ヤマダサービスニュース

No.09-001

NDP-20、25シリーズ 新型ダイアフラムへの切り替えに伴う 新旧製品の見分け方

<ダイヤフラムの形状の違い>

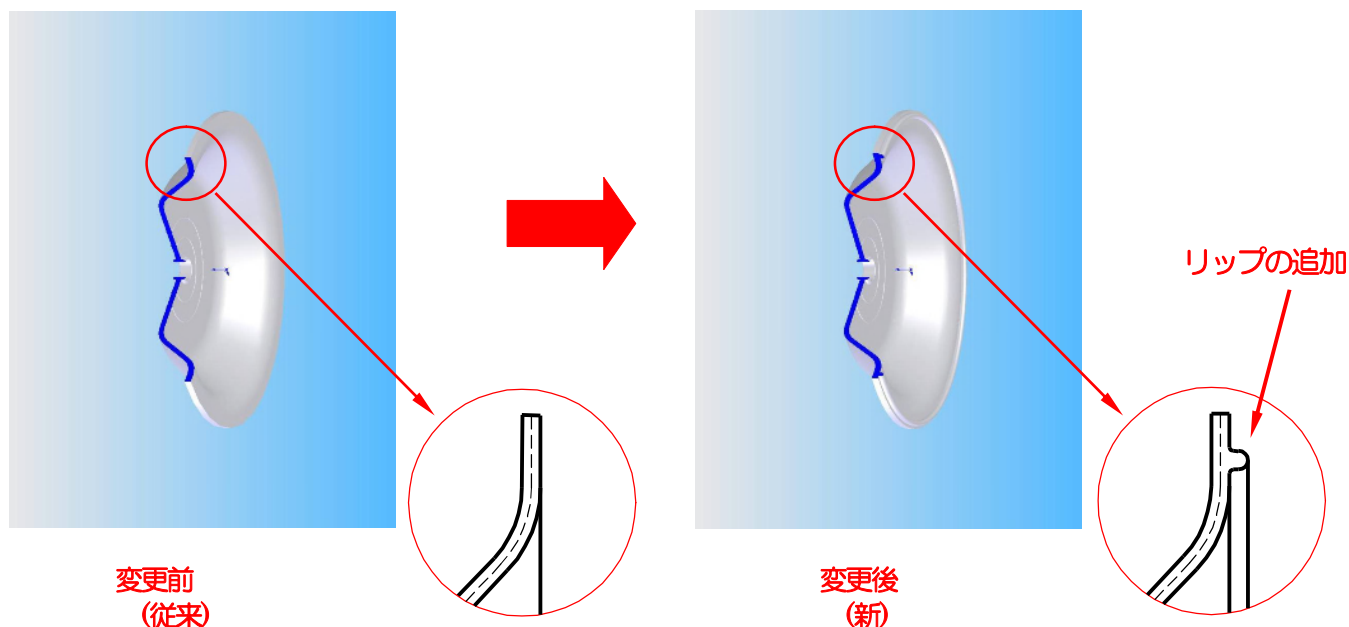
販売開始から多数のご愛顧を賜っておりますダイアフラムポンプシリーズ(NDP-20・25)に使用されている部品の変更を2008年12月より行っております。本件につきまして、部品ご注文の際の新旧製品の見分け方につきまして、ご案内いたします。

変更対象製品:ダイアフラムポンプ NDP-20・25シリーズ
ダイアフラム材質: C(CR)、N(NBR)、E(EPDM)、V(FKM)
本体材質:アルミ、ステンレス、PPG、PVDF共すべて

新型ポンプシリアル:500713 以降

<エアチャンバーの形状の違い>

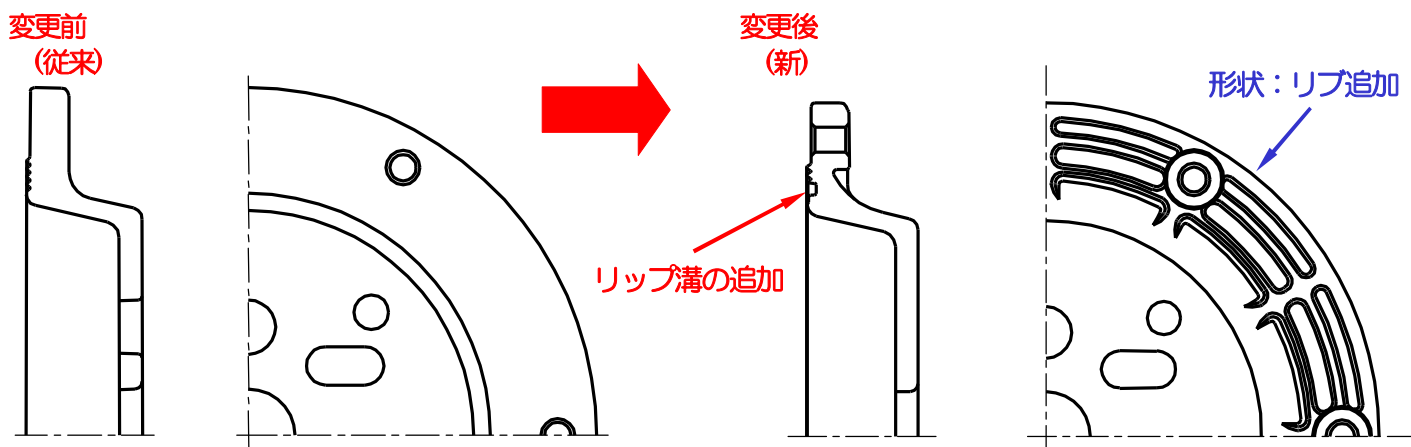
従来エアチャンバー	新エアチャンバー
従来ダイヤフラム(C、N、E、V)	○	○ O-リング追加 ^{※1}
新ダイヤフラム(C、N、E、V)	× ^{※2}	○
^{※3} ダイヤフラム(T、H、S)	○	○ O-リング追加 ^{※1}

※1 追加使用するOリングは下記の通りです。

NDP-20用・・・640151 G130(NBR)片側1個(ポンプ1台につき2個)

NDP-25用・・・640154 G145(NBR)片側1個(ポンプ1台につき2個)

※2 従来エアチャンバーをご使用のお客様には**従来ダイヤフラムの供給が出来ます**。
